Al Ministro della Cultura

**Alla Soprintendente per l'archeologia, le belle arti e il paesaggio del
Friuli Venezia Giulia**

La Sezione di Trieste di Italia Nostra - Associazione nazionale per la tutela del patrimonio storico, artistico e naturale della Nazione - rivolge un **appello** al Ministro e Alla Soprintendente per l'archeologia, le belle arti e il paesaggio del Friuli Venezia Giulia al fine di rivedere la decisione di realizzare una cabinovia prevista dal Comune di Trieste per il collegamento tra il sito storico del Porto Vecchio e la località Campo Romano di Opicina sul Carso, a circa quattrocento metri s.l.m., progetto per il quale il predetto Comune ha ottenuto un finanziamento di 48 milioni di euro nell'ambito dei fondi previsti dal PNRR Italia per lo sviluppo della mobilità sostenibile e dei trasporti rapidi di massa. **Necessaria una proposta alternativa per il potenziamento di altre modalità di trasporto collettivo.**

TRATTA «PORTO VECCHIO - TRIESTE»

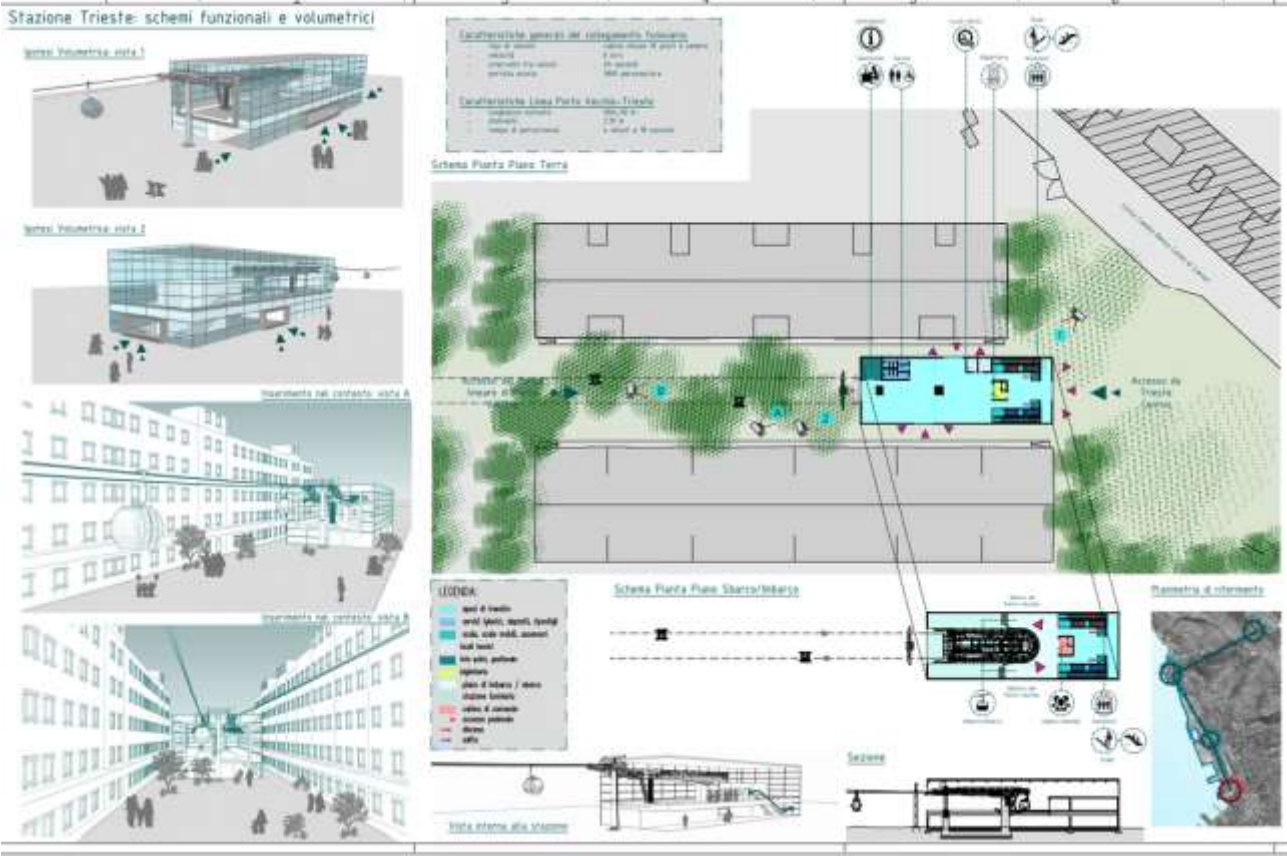
La **prima stazione di Trieste, in Porto Vecchio**, sita nel progetto tra i magazzini 1A e 2 (vincolati) del Porto Vecchio, occuperebbe quasi tutto il sedime stradale e arriverebbe quasi al 4° piano dei magazzini dato che l'edificio è previsto alto 10 metri, lungo 40 metri e largo 15 metri (6000 mc).

Quindi la nuova struttura costituirebbe un elemento del tutto incongruente rispetto ai magazzini storici, una notevole alterazione dell'ambiente ottocentesco e interromperebbe la visuale prospettica dall'ingresso del Porto Vecchio, in violazione delle prescrizioni generali dei provvedimenti di tutela dei beni culturali che **impongono la tutela del sito e il mantenimento degli assi viari esistenti e che formano particolari coni prospettici visivi verso gli immobili (tutelati con vincolo diretto) e da cui deriva il divieto di alterazione con nuove edificazioni.**
